Отделочный план 20...21 этажей.

Отделочный план 22 этажа.

АПУ2-126-1В,2В-03-АР			
5	1	–	481-13		08.13	Многоэтажный жилой дом с нежилыми помещениями, пристроенными магазинами, подземной автостоянкой в границах улиц 8 Марта- Авиационной- Союзной в Чкаловском районе г. Екатеринбурга			
4	16	–	103-13		05.13				
3	–	Нов.	59-13		03.13				
Изм.	Кол.уч.	Лист.	Nдок.	Подпись	Дата				
Гл. арх.		Земцова				Жилой дом 1В. Подземная автостоянка 2В. Пусковой комплекс 3	Стадия	Лист	Листов
Н.контр.		Рыжкова					Р	44	
Зав.груп.		Острогорская							
Разраб.		Снигирева				Отделочные планы 20...22 этажей.	ЗАО "Корпорация "Атомстройкомплекс"		
Проверил		Земцова							
Исполнил		Снигирева

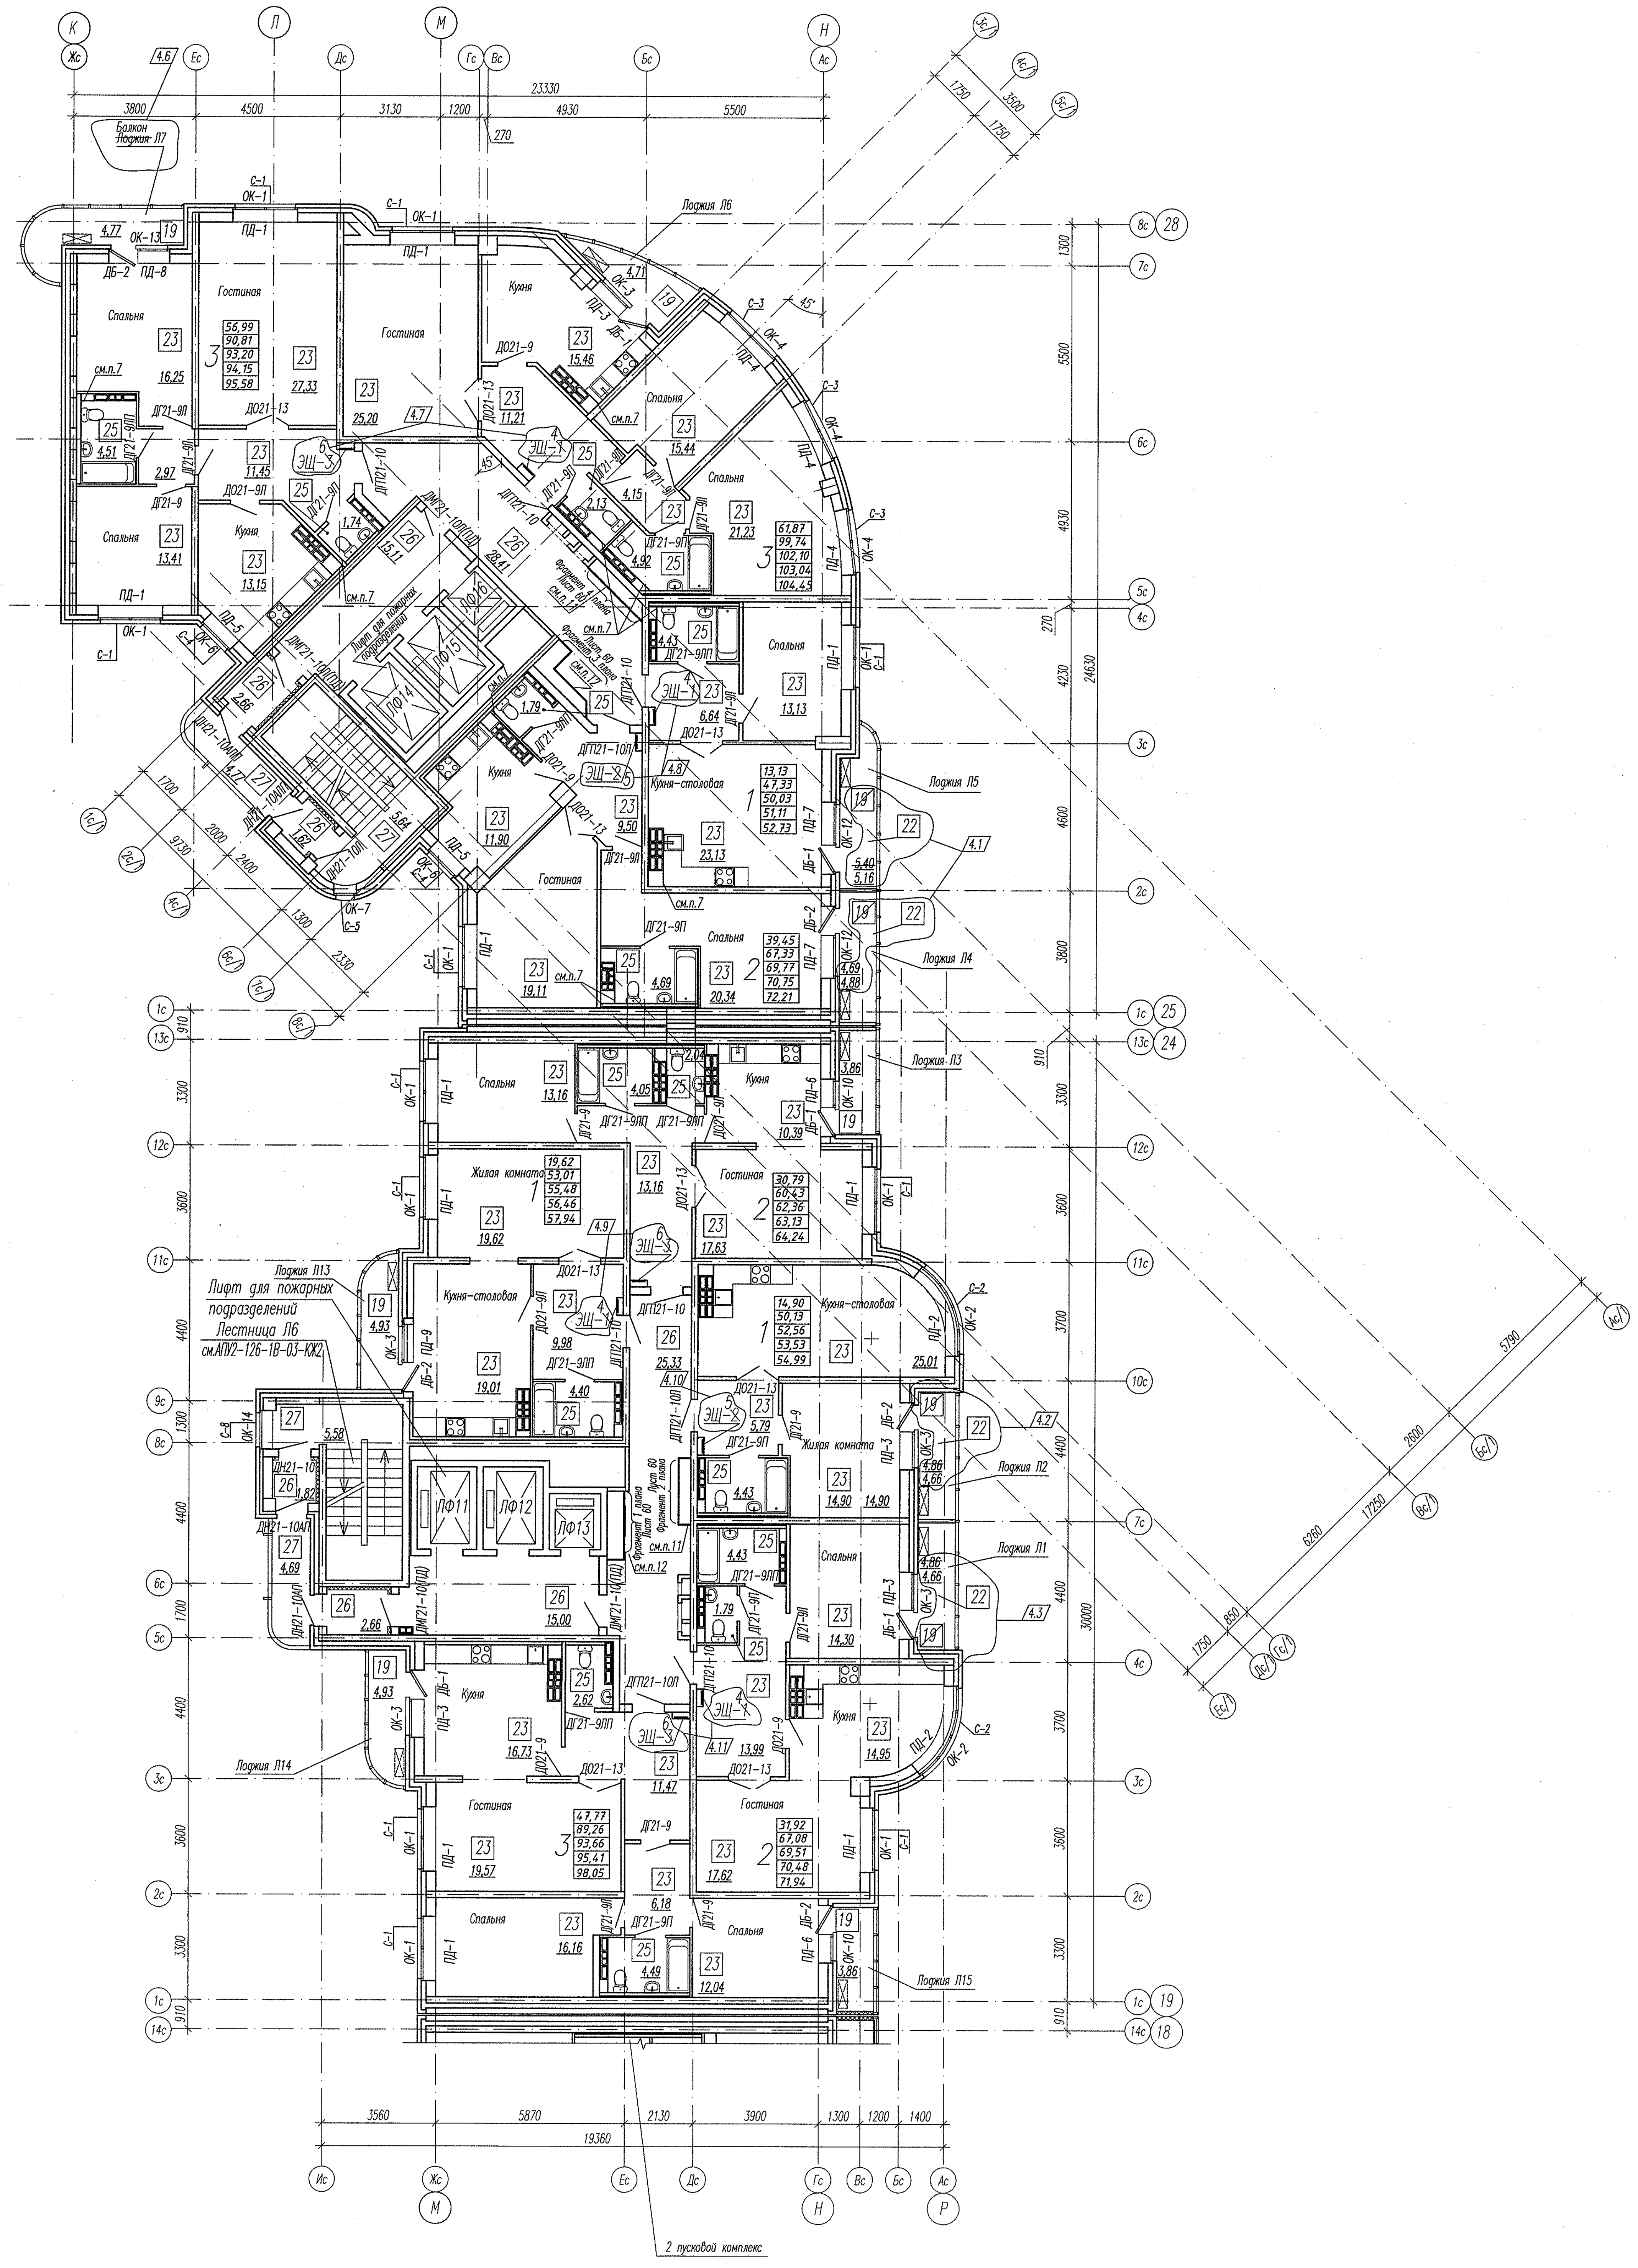
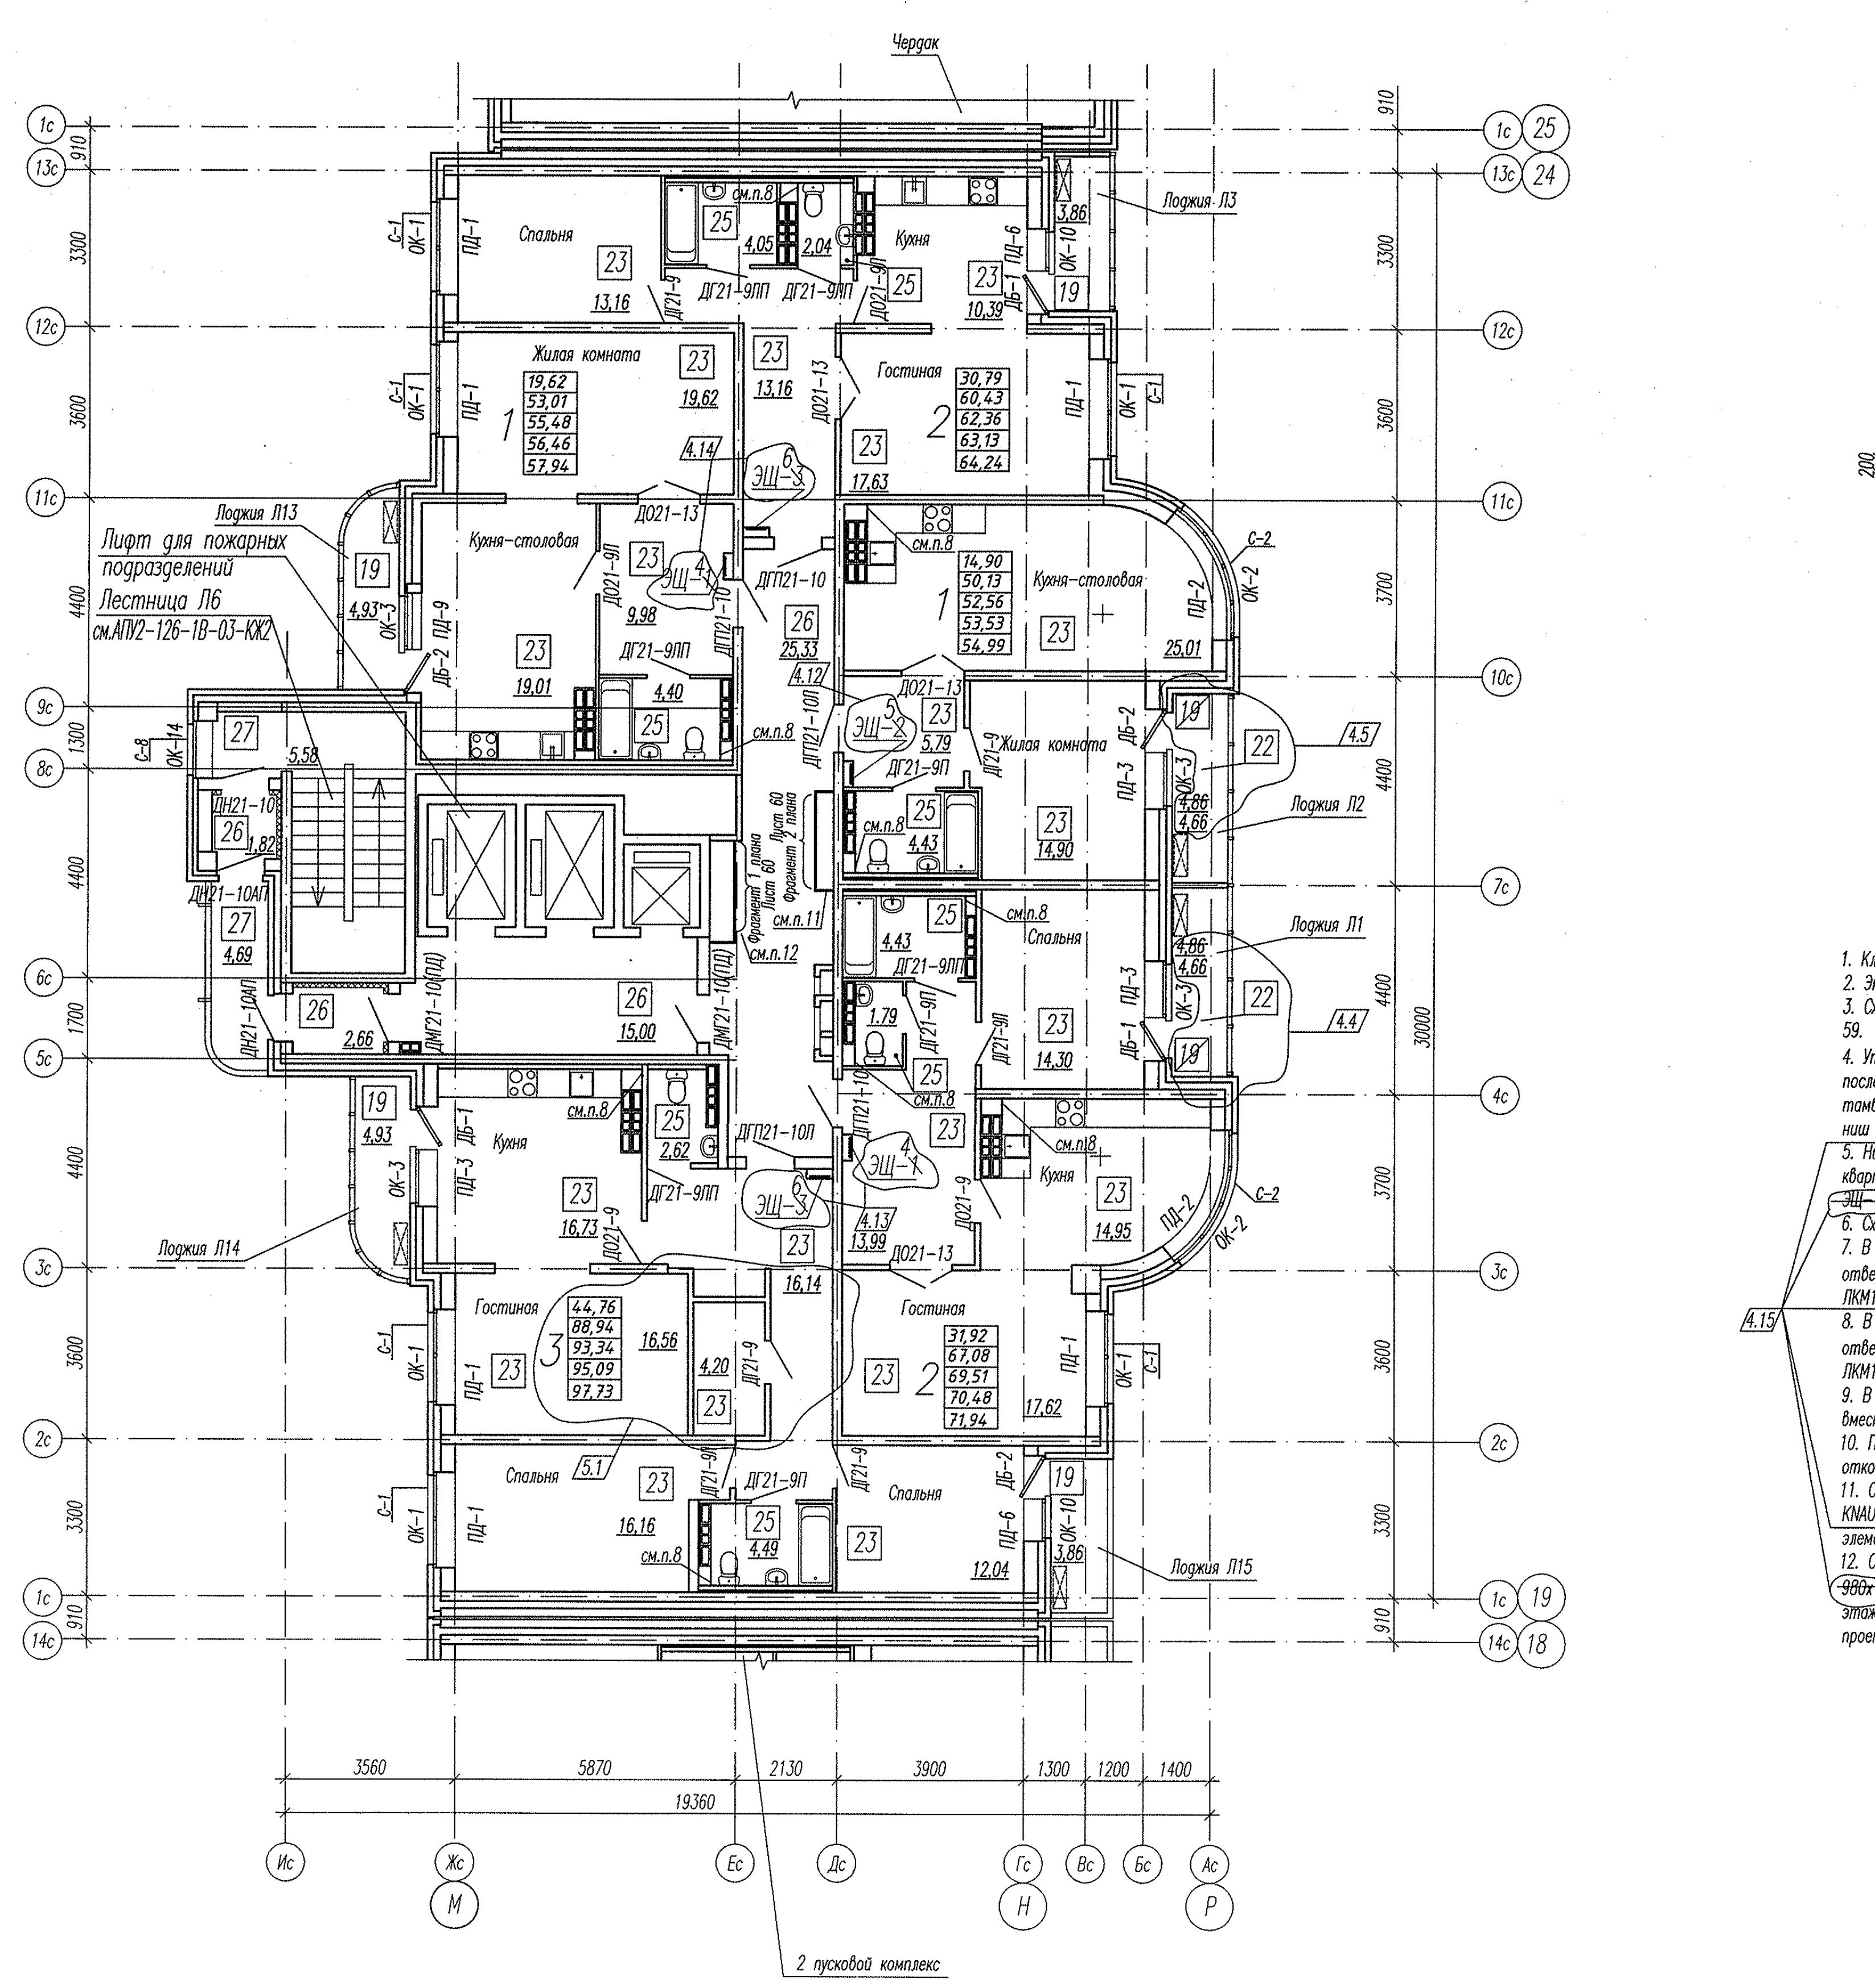
4. Утепление стен тамбуров выполнить по узлу 10 на листе 50 минплитой плотностью 45кг/м3), с последующей зашивкой листами ГВЛ толщиной 12мм в 2 слоя по каркасу ТИГИ KNAUF. Элементы утепления тамбуров учтены в спецификации элементов утепления внутренних стен и перекрытий, элементов исполнения ниш этажных и квартирных щитков, зашивки коммуникаций на листе ~~53~~.54а

5. Ниши для этажных электрощитков выполнить в перегородках из силикатного кирпича производства SiMat, а квартирных – из ГВЛ толщиной 12мм в 1 слой по каркасу KNAUF, схемы см. лист 35. ~~Установить щит этажный ЭЩ-1. Щитки этажные ЭЩ-1 учтены в спецификации элементов заполнения оконных и дверных проемов. лист 59.~~

6. Схемы расположения элементов лоджий Л1...Л15 см. листы 46,47.
7. В указанном месте стояки ВК на 21 этаже зашить листами ГВЛ по каркасу ТИГИ KNAUF с устройством отверстия 300x400(h), низ на высоте 900 мм от пола (уточнить по месту) с последующей установкой люка ЛКМ1. Люки ЛКМ1 учтены в спецификации элементов заполнения ~~оконных и~~ дверных проемов на листе 59.

11. Стояки коммуникаций ОВ в общих коридорах зашить листами ГВЛ толщиной 12мм в 2 слоя по каркасу ТИГИ KNAUF с последующей установкой ~~ЩЭ2~~ ЩЭ-1, см. лист 60. Этажные щиты ~~ЩЭ2~~ ЩЭ-1 учтены в спецификации элементов заполнения ~~оконных и~~ дверных проемов, лист 59.

12. Стояки ВК зашить листами ГВЛ в 2 слоя по каркасу ТИГИ KNAUF с устройством ~~на 1 этаже~~ отверстия ~~980x1600(h)~~ 890x1610(h), низ на высоте 300 мм от пола (уточнить по месту) с последующей установкой щита этажного ~~ЩЭ2~~ ЩЭ-1. Щитки ~~ЩЭ2~~ ЩЭ-1 учтены в спецификации элементов заполнения ~~оконных и~~ дверных проемов на листе 59.
